REPÚBLICA DE COLOMBIA
SUPERINTENDENCIA DE INDUSTRIA Y COMERCIO

Oficio N° 10945 de 1 de septiembre de 2020

Ref. Expediente N° NC2016/0000519

TÍTULO DE LA SOLICITUD: “SISTEMA DE MONTAJE DE BLINDAJE, VEHÍCULO BLINDADO Y BLINDAJE QUE LO INCORPORA”

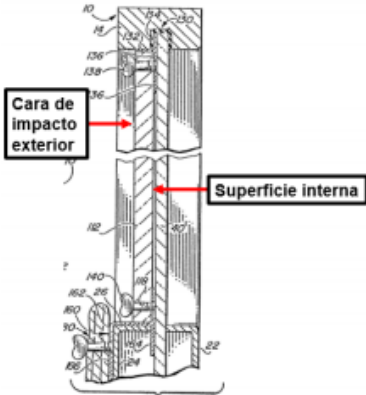
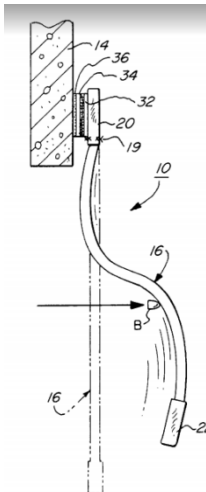
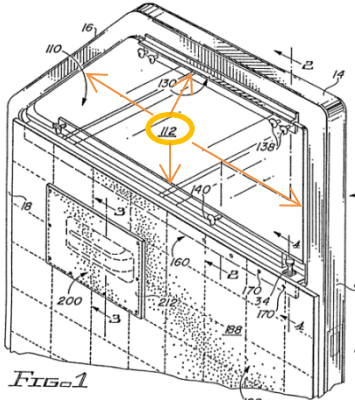
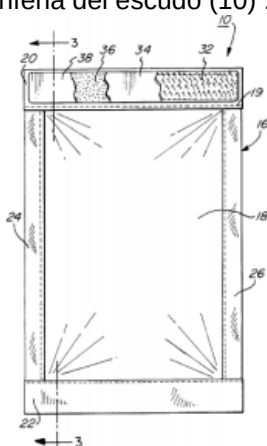
Las reivindicaciones dependientes 3 a 4 y 6 a 9 no mencionan componentes esenciales que le proporcionen características inventivas a la reivindicación independiente 1, por lo cual se considera que dichas reivindicaciones tampoco tienen nivel inventivo.

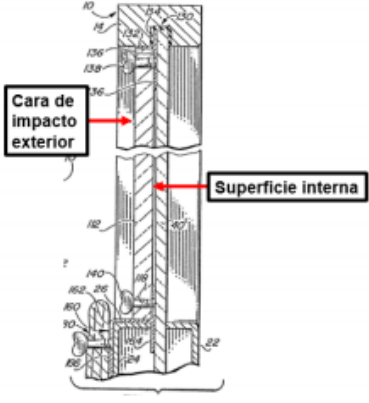
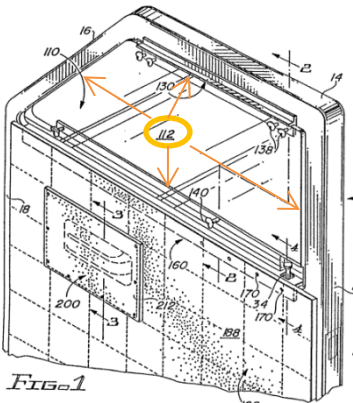
Sin embargo, la utilización de elementos de sujeción tipo gancho y bucle para facilitar la instalación y desinstalación del panel blindado sobre la ventana, ya está divulgada en D2 que se refiere a un escudo táctico para proteger una puerta o ventana que presenta elementos de sujeción tipo gancho y bucle (32, 34) en la parte superior de dicho escudo (32, 34) (Fig. 5; Col. 4, líneas 46 a 51).

En consecuencia, la persona del oficio normalmente versada en la materia, incluiría los elementos de sujeción tipo gancho y bucle enseñados en el documento D2 dentro del aparato removible resistente a balas del documento D1 para llegar así al objeto de la reivindicación 10 de la solicitud. Por lo cual se considera obvia.
